Wijziging van de Waterverordening Rijnland, Provincie Noord-Holland

maken gelet op artikel 2.1 lid 6 van de Waterverordening Rijnland bekend dat Provinciale Staten van Zuid-Holland in hun vergadering van 14 november 2018 onder kenmerk PZH-2018-661443694 het volgende besluit tot wijziging van de Waterverordening Rijnland en de Verordening ruimte 2014 hebben genomen:

De kaarten regionale waterkeringen als bedoeld in artikel 2.1 van de Waterverordening Rijnland: kaarten B en C, die zijn opgenomen in Bijlage 1 van die verordening, worden vervangen door de bij dit besluit behorende kaarten B en C zoals opgenomen in bijlagen 1 en 2 behorende bij dit besluit.

Bijlage 1: Nieuwe Kaart B (met nr. 18.1005/B) in bijlage 1 bij Waterverordening Rijnland

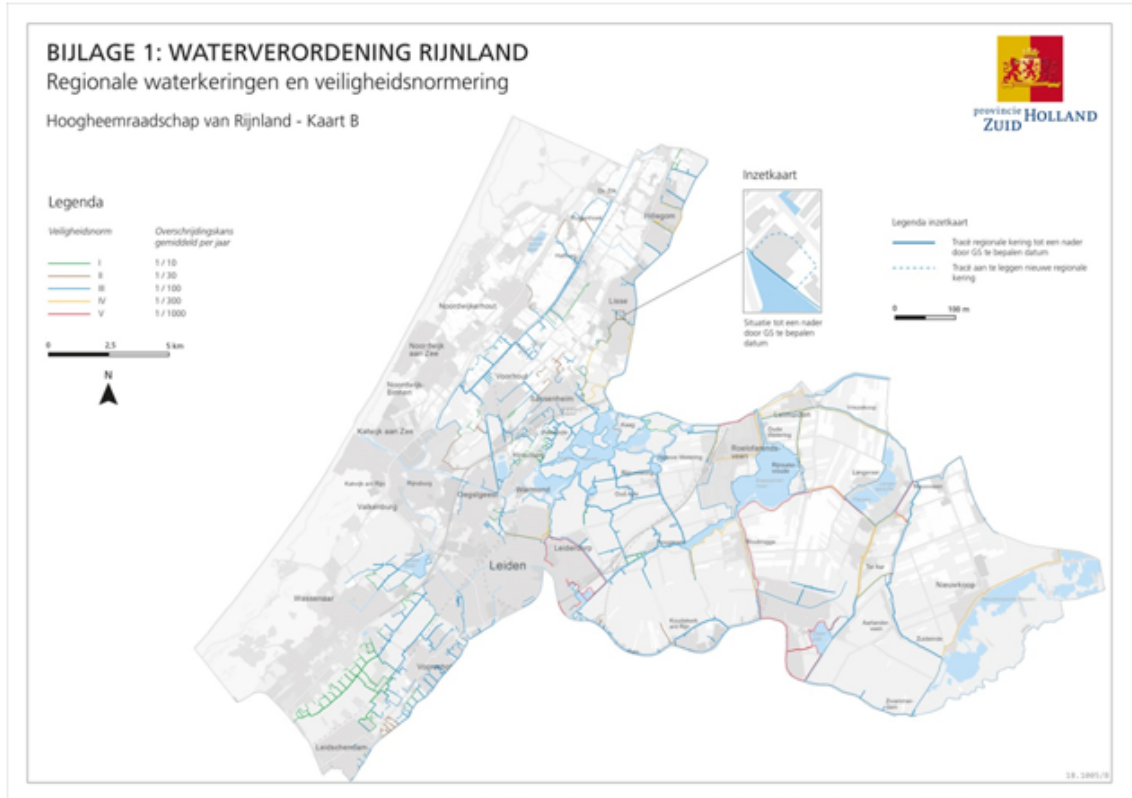
Kaart B zoals opgenomen in bijlage 1 behorende bij de Waterverordening Rijnland zoals deze luidde op de dag voor inwerkingtreding van dit besluit, blijft van kracht tot een nader door Gedeputeerde Staten te bepalen datum op het gedeelte van het regionale keringstelsel ter hoogte van de Grevelingstraat 8 te Lisse, zoals via een inzetkaart aangegeven op de bij dit besluit behorende kaart B, die is opgenomen in bijlage 1 behorende bij dit besluit.

Bijlage 2: Nieuwe Kaart C (met nr. 18.1005/C) in bijlage 1 bij Waterverordening Rijnland

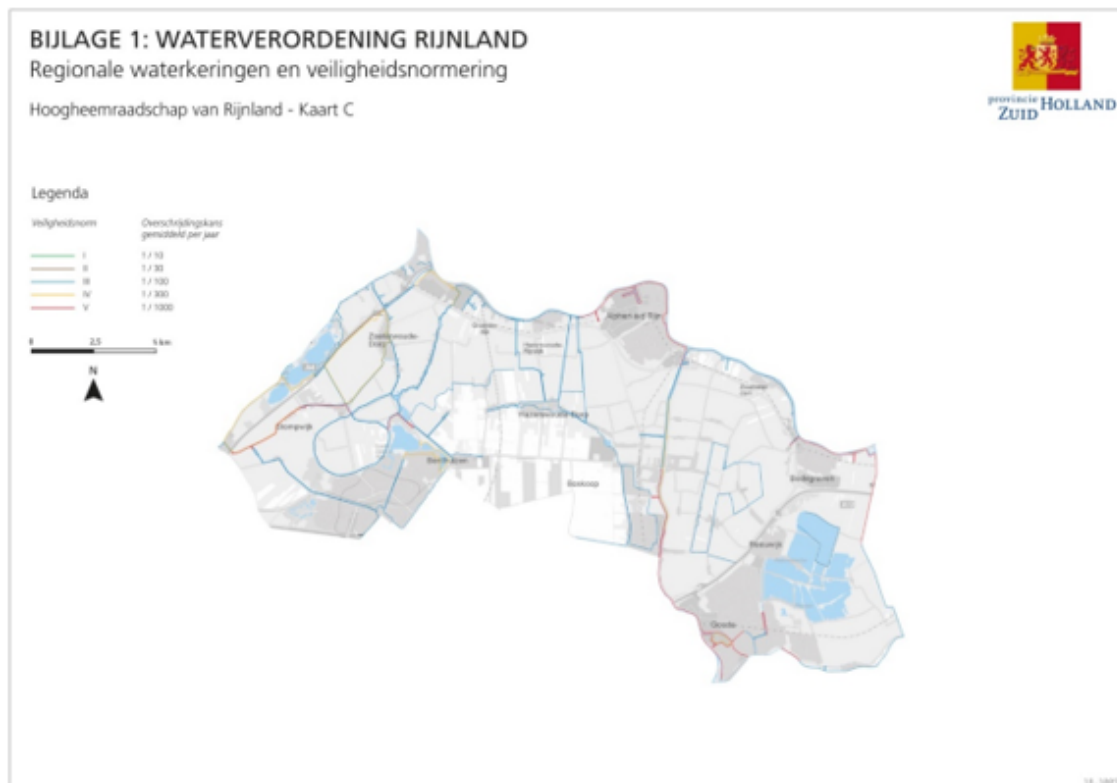
Het door de stuurgroep aangeboden normeringsvoorstel heeft consequenties voor regionale keringen zoals aangegeven op kaart C bij de Waterverordening Rijnland voor wat betreft de volgende twee trajecten.

- Hier liggen zowel een voormalige c-kering als een in het veld niet te onderscheiden regionale kering parallel aan elkaar. De regionale kering wordt eigenlijk gevormd door hoog voorland van de voormalige c-kering. Bij het op kaart verschuiven van de regionale kering naar de voormalige c-kering verandert er alleen iets op de kaart. Het gebied ten zuiden van de voormalige c-kering is en blijft (in het veld) hoog voorland van de achtergelegen kering. Uitgaande van de voormalige c-kering als traject voor de regionale kering is een procedure tot wijziging van kaart C bij de Waterverordening Rijnland nodig. Het traject van de regionale kering (zie rode stippellijn in onderstaande figuur) wordt dan verlegd naar de middenkruinlijn van de voormalige c-kering (zie doorgetrokken rode lijn in onderstaande figuur), waarbij de IPO-veiligheidsklasse 5 gehandhaafd blijft.

- Ook voor dit traject is een procedure tot wijziging van de kaart C bij de Waterverordening Rijnland nodig. De Steinsedijk tussen gemaal Stein-Oukoop en de Enkele Wiericke (provinciegrens), waarvan de primaire c-status is vervallen, zal worden aangewezen als regionale kering met veiligheidsklasse 3 en verbindt daarmee de bestaande regionale keringen langs de Hollandsche IJssel en de Enkele Wiericke, die ook veiligheidsklasse 3 hebben.

Geconstateerd is dat op kaart C bij de Waterverordening Rijnland het tracé van de regionale kering langs de Behrenslin in Zoetermeer door huizen heen loopt. Het betreft hier een kering met IPO-veiligheidsklasse 4. De kaart is aangepast door het tracé van de regionale waterkering te laten samenvallen met de peilgebiedsgrens, die over openbaar terrein loopt. De veiligheidsklasse blijft hetzelfde. De wijziging is aangegeven in onderstaande figuur (de gele stippellijn geeft het huidige tracé aan, de gele doorgetrokken lijn geeft het nieuwe tracé aan).
